Opel Corsa D — Chiadeira durante a travagem | HELLA

Chiadeira durante a travagem

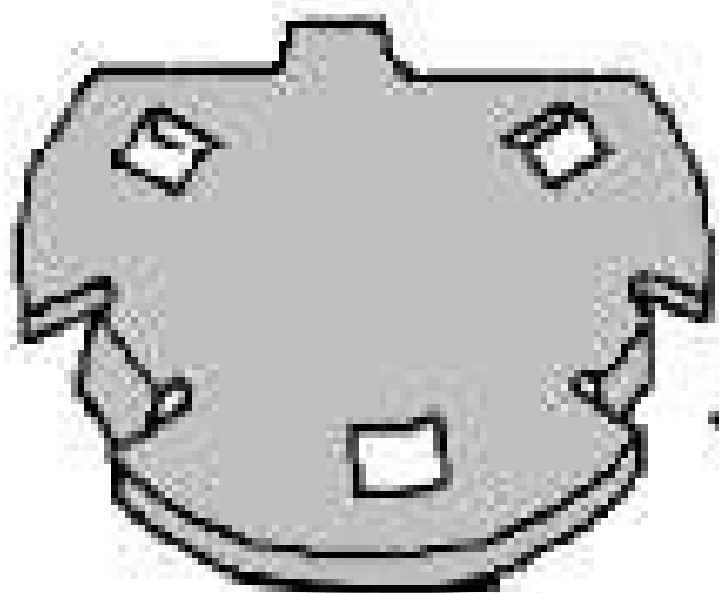
Caso não seja possível atribuir o sintoma supramencionado a qualquer defeito reconhecível no travão de roda, uma possível causa poderá ser um desacoplamento insuficiente entre o calço do travão e a pinça de travão. Para melhorar o conforto, o fabricante do veículo instalou as chamadas “Piston Caps” no êmbolo (A) da pinça de travão.

Estas “Piston Caps” adicionais (B) estão incluídas na produção a partir do seguinte VIN.

Em caso de reclamação, estas devem ser verificadas e, se necessário, substituídas. Nos veículos afetados sem “Piston Caps”, estas podem ser montadas posteriormente.

Número de peça sobressalente “Piston Cap”: Opel 93169307
